改善箇所説明図

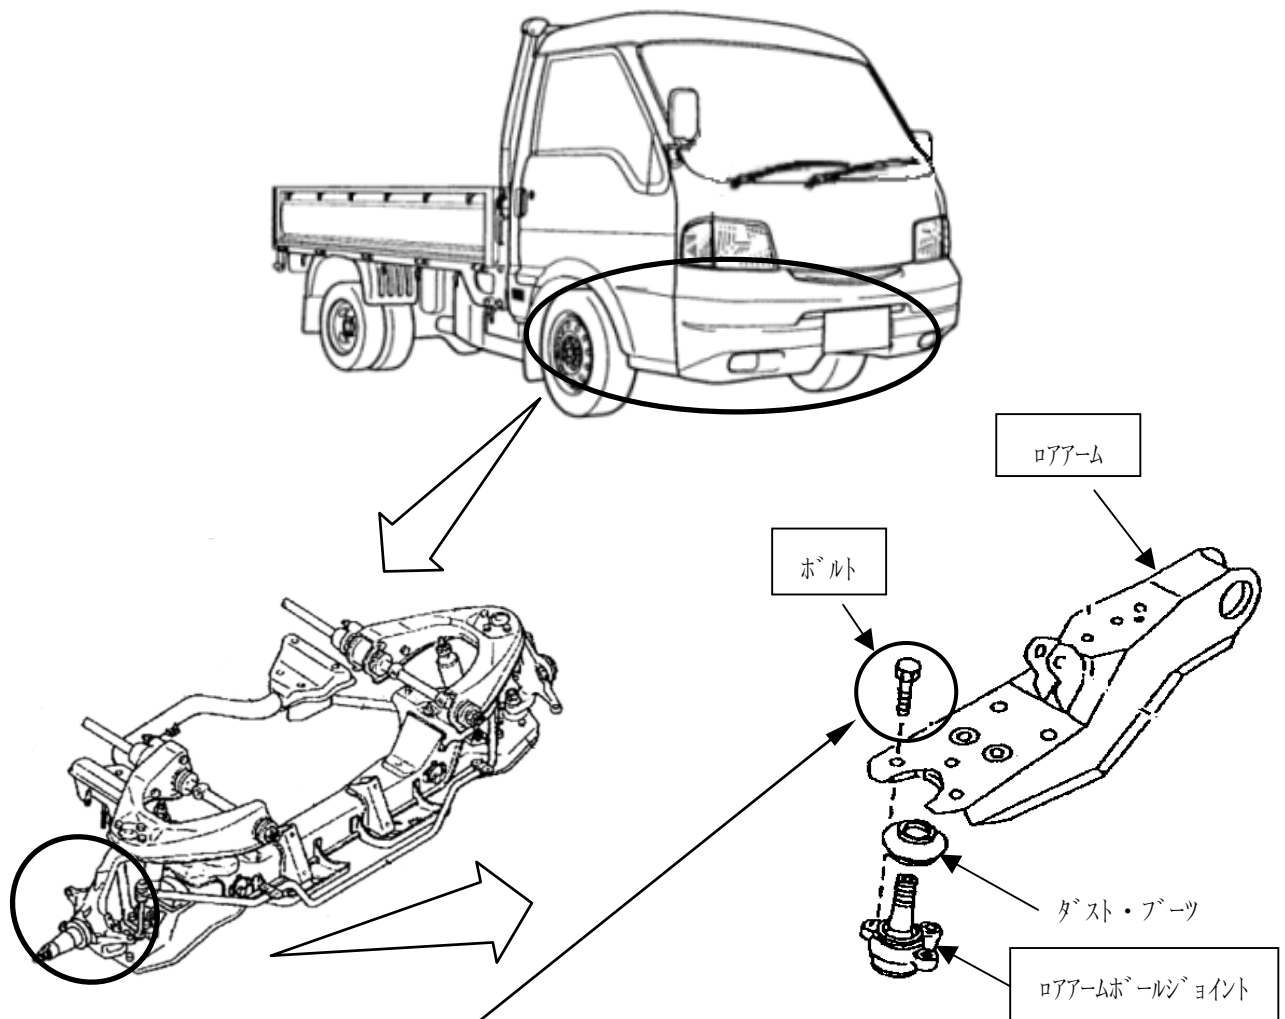
基準不適合発生箇所

フロント・サスペンションの製造工程において、組み付け作業が不適切なため、ロアアームとロアアームボールジョイントの組み付けボルトの締め付け力が不足しているものがある。そのため、そのままの状態で使用を続けると、当該ボルトが緩み、最悪の場合、当該ボルトが折損し、走行不能となるおそれがある。

全車両、当該ボルトの締め付け状態を点検し、当該ボルトとロアアーム表面に隙がある、または、当該ボルトが脱落している場合は、ロアアームと当該ボルトを交換し、ボルトが折損している場合は併せてボールジョイントを交換する。また、当該ボルトとロアアーム表面に隙がない場合は、規定のトルクで締め付ける。

識別：運転席取付け用ブラケットの右前側ブラケットに黄色ペイントを塗布する。
